## Hørings svar nr. 51

Høringsvar på vegne af beboerne Knasterhovvej 2 og 2a  
Martin Ramsgaard Carlsen, Palle Berg og Mai-Britt Schultz.

### Vedrørende det planlagte biogasanlæg Kragekærvej 12

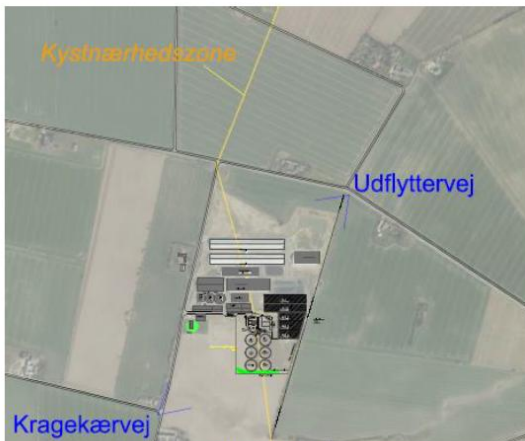
De nedenstående visualiseringer viser begge, at dele af anlægget ligger i kystnærhedszonen.

De er begge fra det udlagte materiale.

Hvorfor de ikke viser samme forløb af kystnærhedszonen fortaber sig ...

Det kræver os bekendt en særlig planlægningsmæssig eller funktionel begrundelse, at bygge i kystnærhedszonen, og dispensationsansøgningen skal altid vurderes konkret og indeholde begrundelser der indeholder henvisning til retsregler der er lagt til grund for afgørelsen, Jf. dispensation fra lokalplanlægningen § 19.

Disse begrundelser kan vi ikke se er opfyldt.

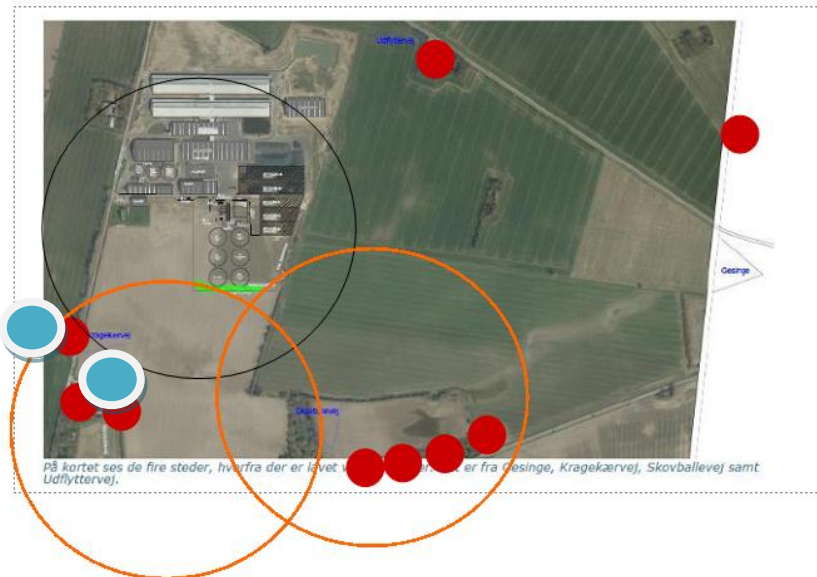
Ved udarbejdelsen af kommunens materiale er der kritisable punkter vedrørende udmåling. Idet man ikke tager hensyn til anlæggets ydregrænser eller reelle højde.

I VVM rapporten, er afstanden til naboer udmålt i forhold til Biogasanlæggets nordligste punkt. Denne afstand meget snær i forhold til optimal afstand til naboer (300 meter) men udgangspunktet bør som minimum placeres midt i matriklen, eller optimalt i det sydligste punkt på matriklen. En forskel på 50-100m., som bringer anlægget betydeligt nærmere på naboernes matrikler.

Der bør derfor udføres nye beregninger vedr. lugt, støj og visuel påvirkning i forhold til naboerne inden evt. godkendelse af Biogasanlægget.

De røde prikker indikerer beboelse, de turkise erhverv. Den sorte cirkel er beregning efter såkaldt ”lugtcentrum” og de orange er fra anlæggets reelle grænse.

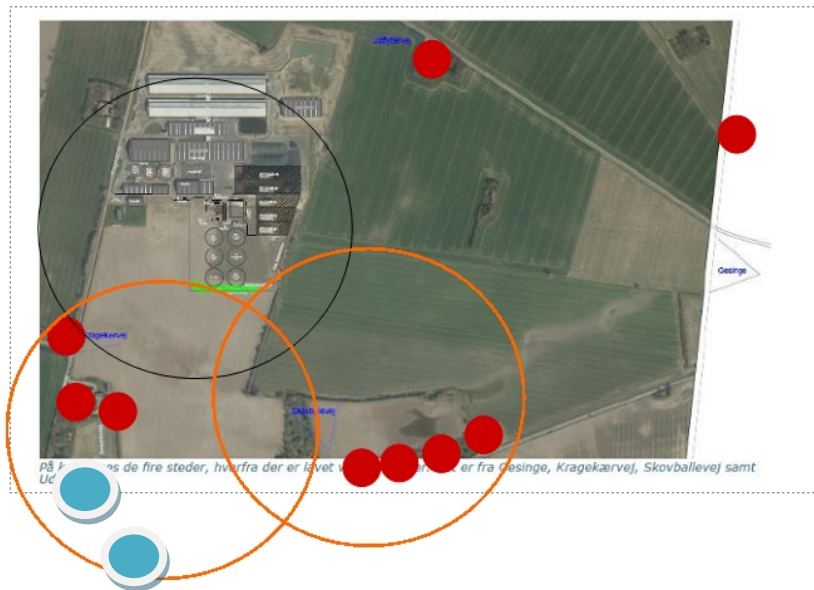
Ved udarbejdelsen af kommunens materiale er der kritisable punkter vedrørende udmåling. Idet man ikke tager hensyn til anlæggets ydegrænser eller reelle højde.
